Rapport de la commission des travaux et des constructions chargée d'examiner la proposition du Conseil administratif du 8 juin 2022 en vue de l'ouverture d'un crédit de 12 699 700 francs brut destiné à la mise en séparatif du réseau d'assainissement du secteur Pestalozzi, depuis le sud de l'avenue Trembley jusqu'au carrefour Giuseppe-Motta – Hoffmann, dont à déduire la participation des propriétaires des biens-fonds concernés pour un montant de 899 300 francs et la récupération de la TVA de 809 200 francs, soit 10 991 200 francs net.

16 mars 2023

Rapport de M^{me} Amanda Ojalvo.

Mise en séparatif du réseau d'assainissement du secteur Pestalozzi, depuis le sud de l'avenue Trembley jusqu'au carrefour Giuseppe-Motta - Hoffmann

Secteur Pestalozzi : Concept général et bassins versants - PGEE

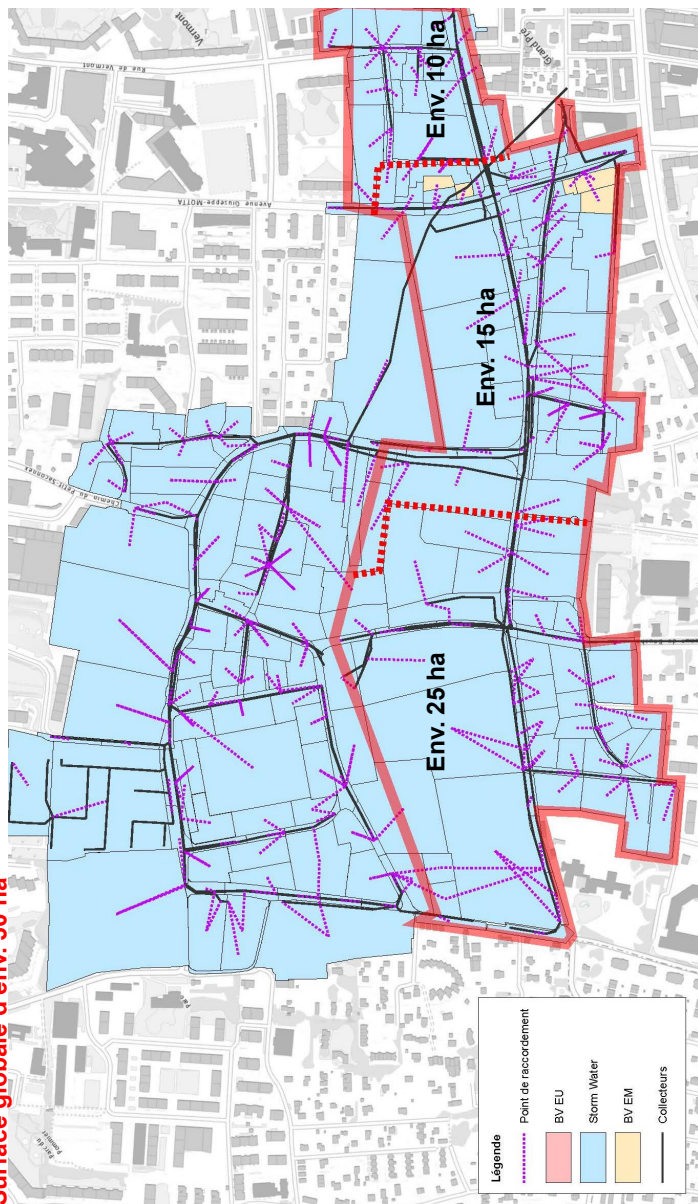
Une commissaire revient sur la carte au PP4 et leur rappelle qu'ils sont en train de se diriger vers une crise climatique forte et que la Suisse est particulièrement touchée par les pénuries d'eau. Elle demande si la récupération de ces eaux est un projet à long terme afin de les injecter dans les rivières ou si cela est illusoire dans la zone en jaune, alors qu'il doit y avoir une concentration d'eau particulière sur cette zone étant donné que Genève est une cuvette.

M. Betty répond qu'il y a souvent des déversoirs d'orages sur un réseau unitaire. Il est en effet possible de se retrouver avec uniquement des eaux usées en

cas de manque de pluie, ce qui file à la station d'épuration. Mais, s'il y a des pluies, il se peut qu'ils se retrouvent avec des surplus qu'ils doivent reverser au milieu naturel également. Revenant à sa question, il ne pense pas qu'il verra le jaune devenir magenta de son vivant ou de celui de ses enfants.

Secteur Pestalozzi : Inspection caméra du réseau de canalisation – Etat actuel

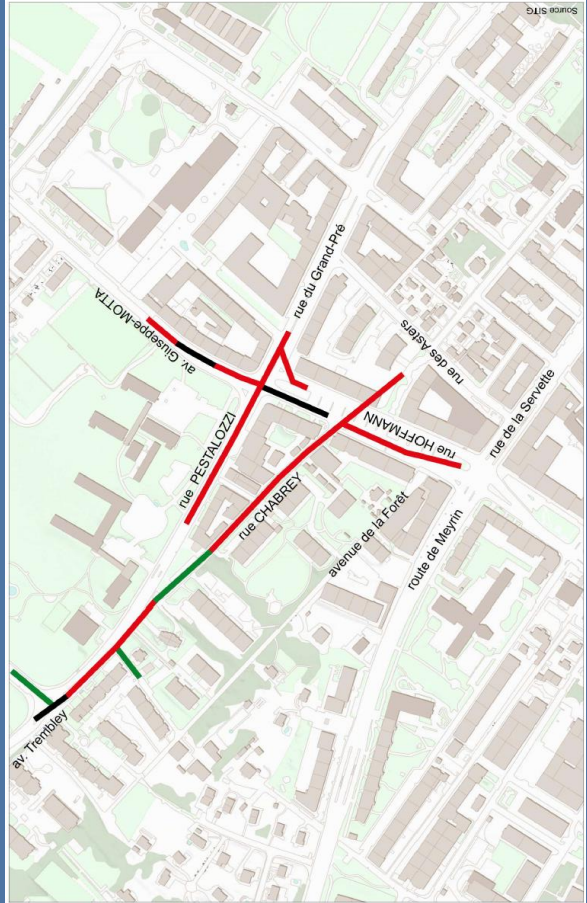
Une commissaire sait que certains tuyaux sont en très mauvais état et demande s'il y a un risque d'affaissement.

M. Betty répond qu'ils recensent une dizaine d'affaissements par année mais la population ne les voit pas car ils ne sont presque jamais conséquents. Il sait pertinemment qu'il y a un risque d'effondrement mais c'est plutôt au sortir de l'hiver qu'ils observent des problèmes lorsque les tuyaux ne sont plus étanches.
